Oggetto: [ID_VIP: 8877] Istanza per il rilascio del provvedimento di VIA PNIEC-PNRR nell'ambito del provvedimento unico in materia ambientale ai sensi dell'art. 27 del D.lgs. 152/2006, relativa al progetto di un impianto eolico, composto da 7 aerogeneratori di potenza nominale pari a 6 MW, per una potenza complessiva d'impianto pari a 42 MW, e delle relative opere di connessione, da realizzarsi nei comuni di Bovino (FG) e Troia (FG), in località "Serrone" e "Convegna". Proponente: Q-Energy Renewables S.r.l.

**Controdeduzioni alla nota del comune di Troia prot. 17421 del 12/10/2022 (m_ante.MiTE.REGISTRO
UFFICIALE.INGRESSO.0126870 DEL 13/10/2022)**

Figura 1 - stralcio inquadramento delle torri WTG 01 e WTG 02 e delle torri G14 e G15

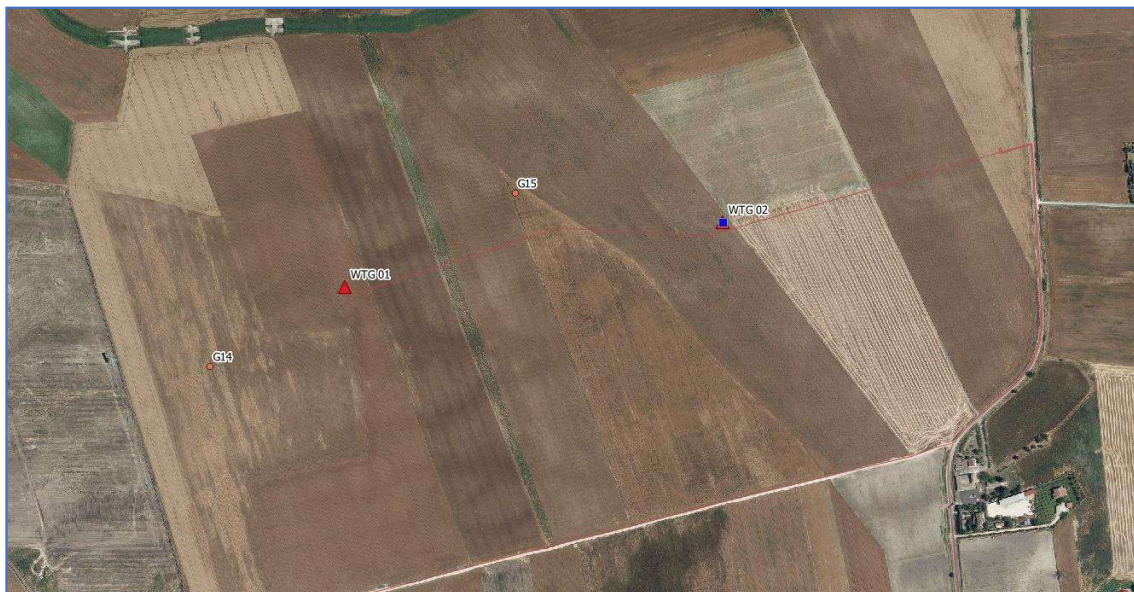
Il Comune rileva che "da una ricognizione degli interventi già in iter autorizzativi presso il Ministero e/o la Provincia di Foggia, risultano le posizioni di alcuni aerogeneratori, troppo vicine ad altri aerogeneratori di progetto in corso di valutazione presso il Ministero, avente ad oggetto "Parco eolico da realizzare nel comune di Troia (FG), località Serraredine, costituito da 15 aerogeneratori ed una potenza complessiva di 90 MW. Istanza per il rilascio del Provvedimento di VIA e del Provvedimento unico in materia Ambientale ex art. 23 e 27 del D.lgs. n. 152/2006 e ss. mm. li.". (MiTE Codice procedura (ID_VIP/ID_MATTM): 8587) da parte della soc. AREN Electric Power S.p.a.

- Aerogeneratore WTG01, foglio 61 p.lla 46, previsto ad una distanza di:

- circa 215 m dall'aerogeneratore di progetto n. WTG14, Foglio 61 particella 81 della proponente soc. AREN Electric Power S.p.a.;
 - circa 290 m dall'aerogeneratore di progetto n. WTG15, Foglio 61 particella 49 della proponente soc. AREN Electric Power S.p.a.
- Aerogeneratore WTG02, foglio 61 p.lla 46, previsto ad una distanza di circa 270 m dall'aerogeneratore di progetto n. WTG15, Foglio 61 particella 49 della proponente soc. AREN Electric Power S.p.a.”.

In merito al progetto di impianto eolico presentato dalla società AREN Electric Power S.p.A., si specifica che l'avvio della consultazione pubblica relativa a tale progetto presso codesto Ministero è avvenuta soltanto in data 8 settembre 2022, pertanto successivamente alla data di presentazione dell'istanza da parte della società Q-Energy Renewables S.r.l. per il progetto oggetto della presente nota, avvenuta in data 3 agosto 2022, come riportato nella tabella riepilogativa di seguito richiamata ed estratta dal portale online di codesto Ministero, per cui non è stato possibile per la Scrivente valutare con anticipo l'eventuale interferenza dell'impianto in progetto con quanto presentato dalla società AREN Electric Power S.p.a.

Pertanto, ad integrazione di quanto già rappresentato nella documentazione allegata all'istanza in oggetto, di seguito si riporta la planimetria con il posizionamento delle torri in progetto WTG 01 e WTG 02 e la posizione delle torri G14 e G15 del progetto della società AREN Electric Power S.p.A., al fine di consentire agli Enti interessati un'appropriate valutazione.

Di seguito in modo tabellare si riporta la distanza delle torri WTG 01 e WTG 02 dalle torri G14 e G15 espressa in metri.

G14	G15
WTG 01	223	278
WTG 02	762	298
